## 改善箇所説明図

### 基準不適合発生箇所

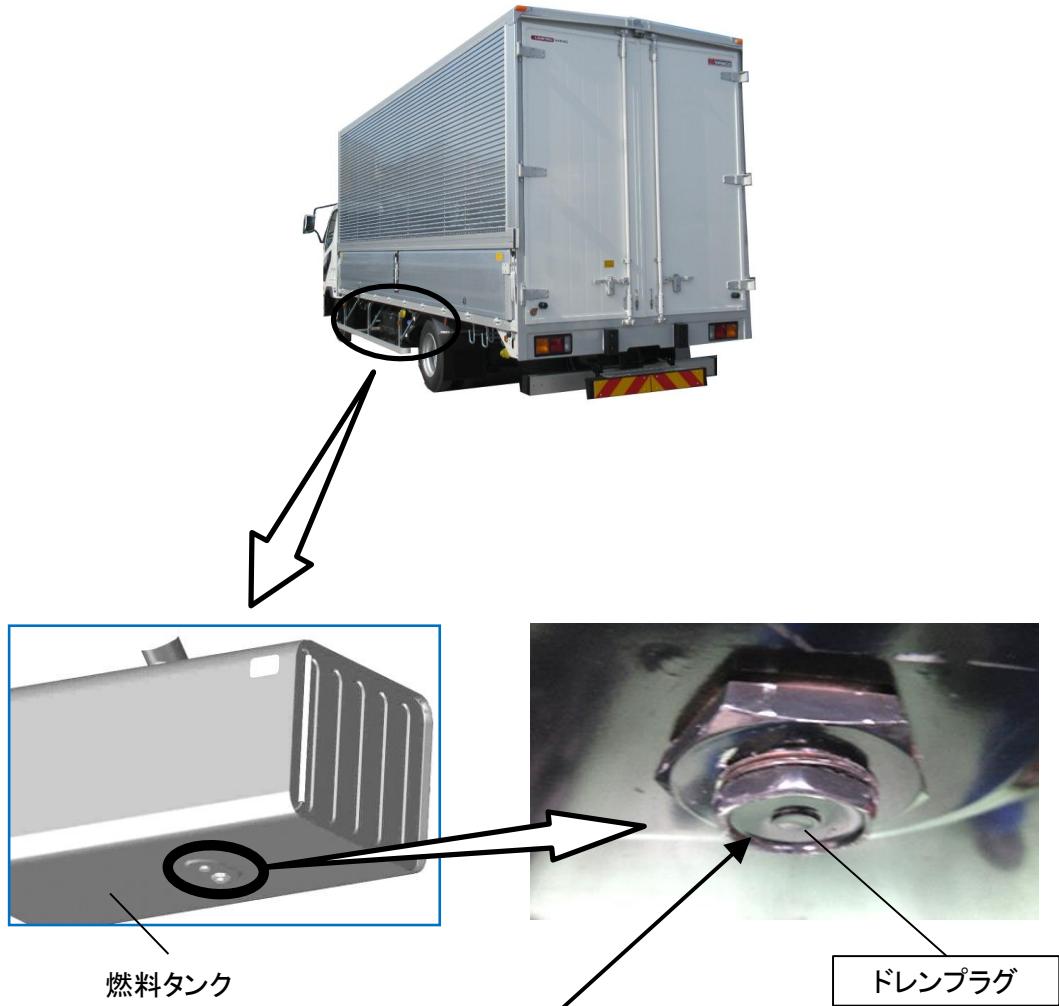
燃料タンクにおいて、ドレンプラグの燃料タンクへの組み付け作業が不適切なため、ドレンプラグが適切に締め付けられていないものがある。  
そのため、そのままの状態で使用を続けると、ドレンプラグ部より燃料が漏れるおそれがある。

全車両、燃料タンクドレンプラグを規定トルクで締め付ける。

識別：燃料タンクの品番シールに識別シール（緑色）を貼付する。
